BOLLETTINO UFFICIALE

Anno XL | BARI, 26 AGOSTO 2009 | N. **132** ***suppl.***

DETERMINAZIONE DEL DIRIGENTE DEL SERVIZIO ECOLOGIA 23 giugno 2009, n. 370
L.R. n. 11/01 - Procedura di Valutazione Impatto Ambientale - Impianto di trattamento e recupero beni durevoli dismessi - Comune di Crispiano (Ta) - Proponente: Nuova Ecopolis S.r.l..
Pag. 4

DETERMINAZIONE DEL DIRIGENTE DEL SERVIZIO ECOLOGIA 25 giugno 2009, n. 379
L.R. n. 11/01 e s.m.i. e R.R. n. 16/06 - Procedura di verifica di assoggettabilità a Valutazione di Impatto Ambientale - Impianto di produzione di energia da fonte eolica da realizzare nel Comune di Santeramo in Colle (Ba.) - Proponente: Eolica Lucana S.r.l., già Euro Ecologia S.r.l..
Pag. 10

ALLEGATI CARTOGRAFICI

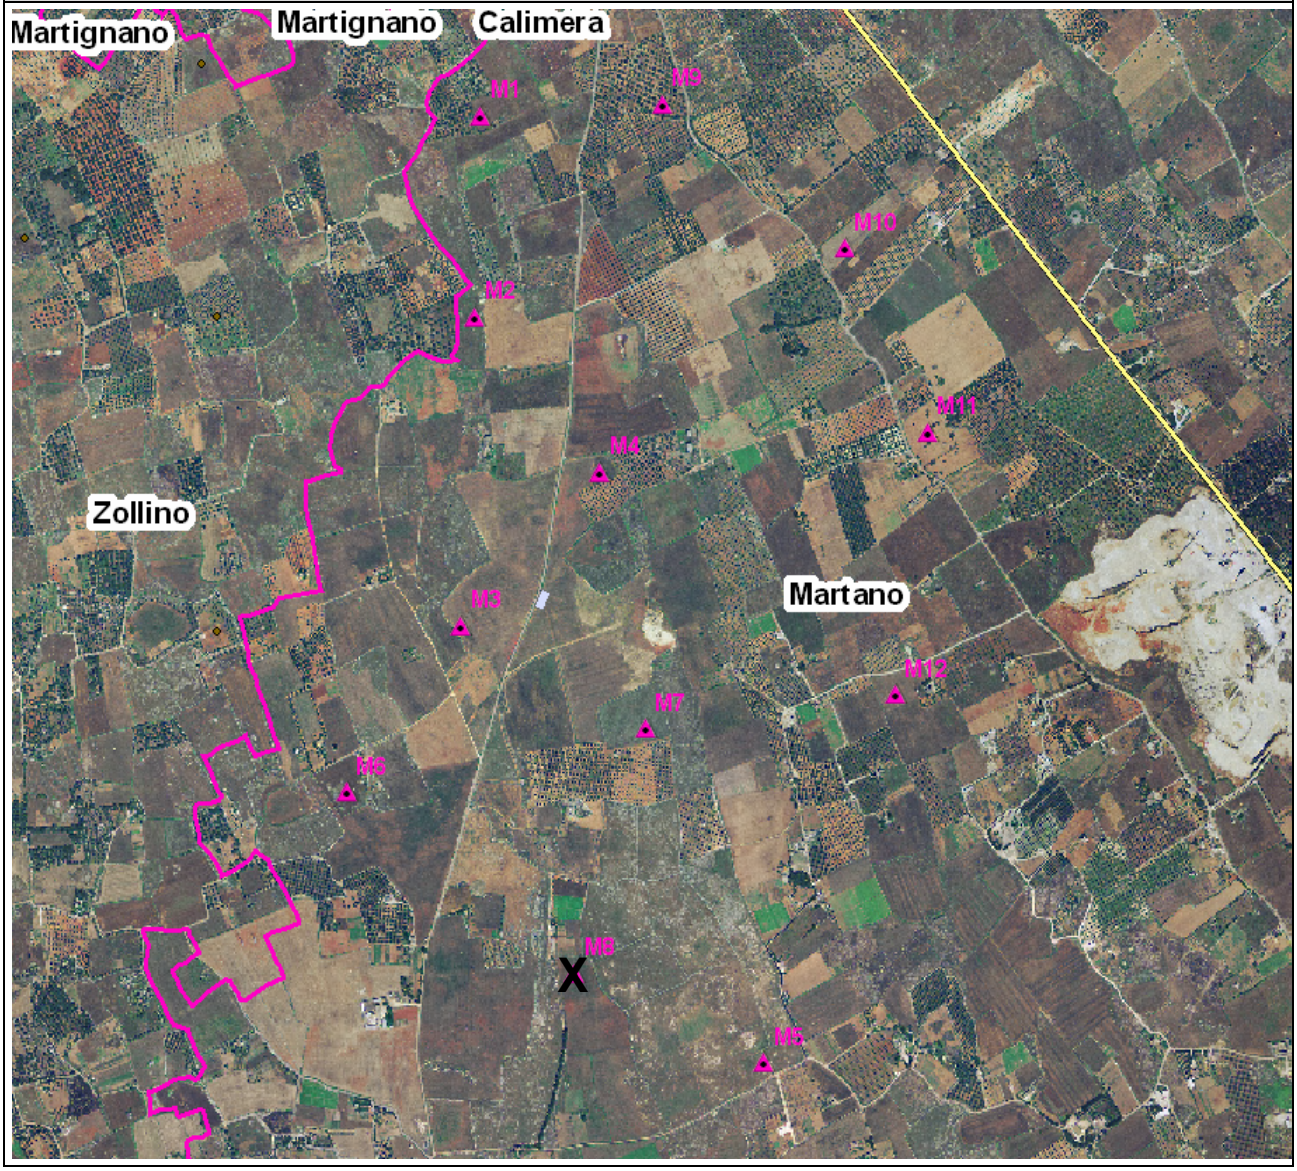
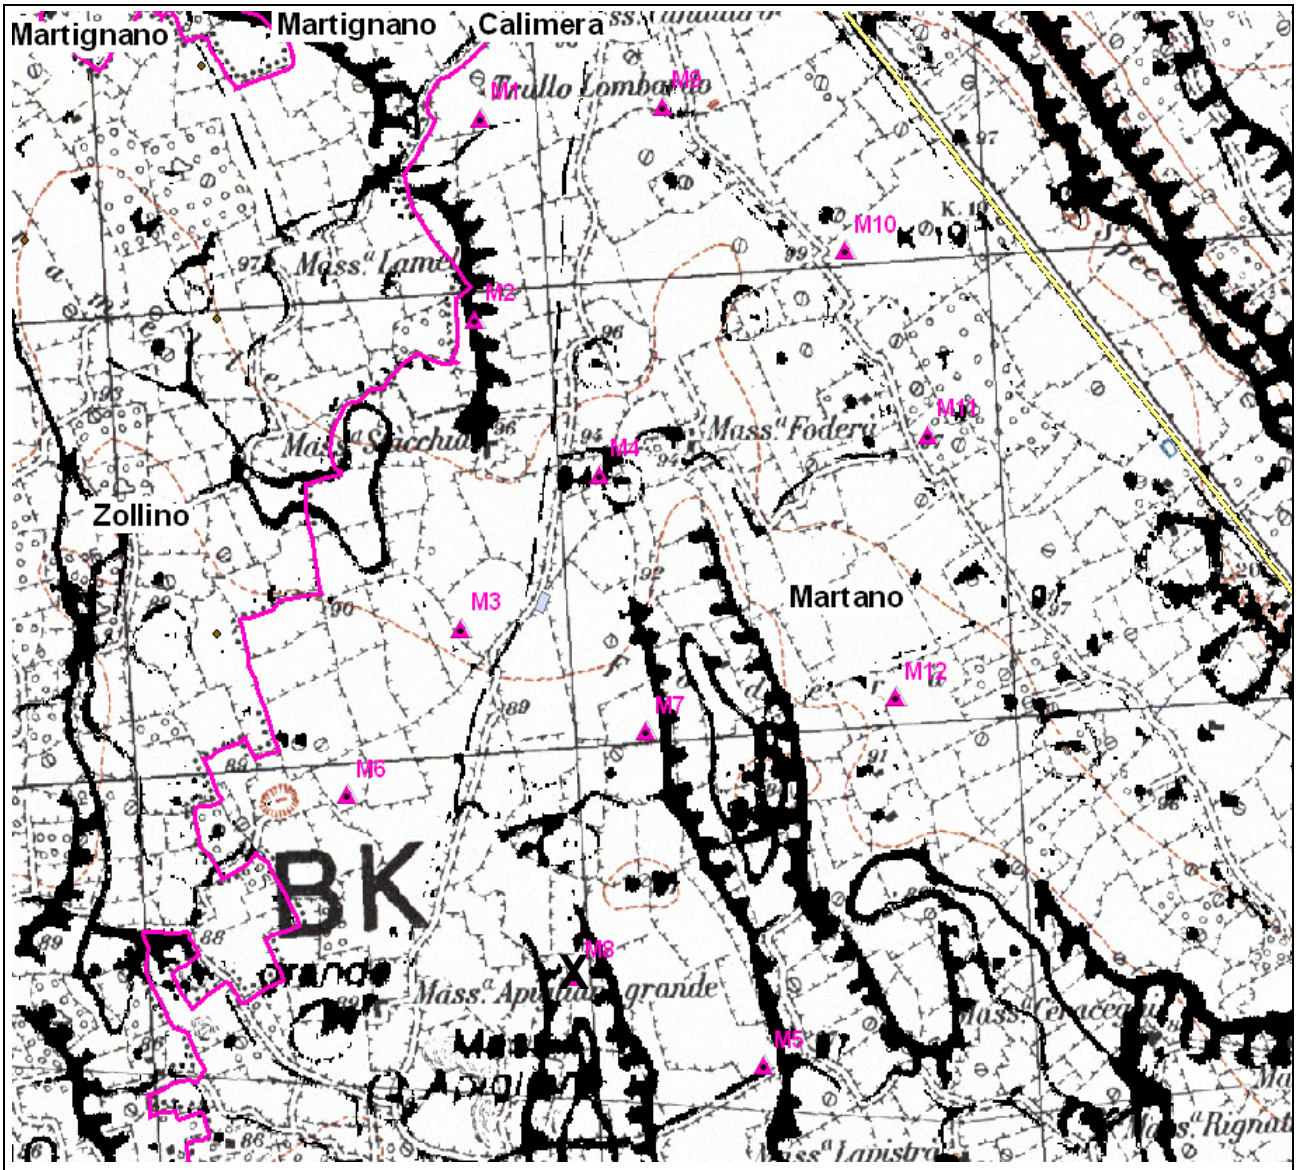
L'aerogeneratore M8 è stato eliminato dal proponente

L'aerogeneratore M8 è stato eliminato dal proponente

Distanza della pala M4 da alcuni edifici
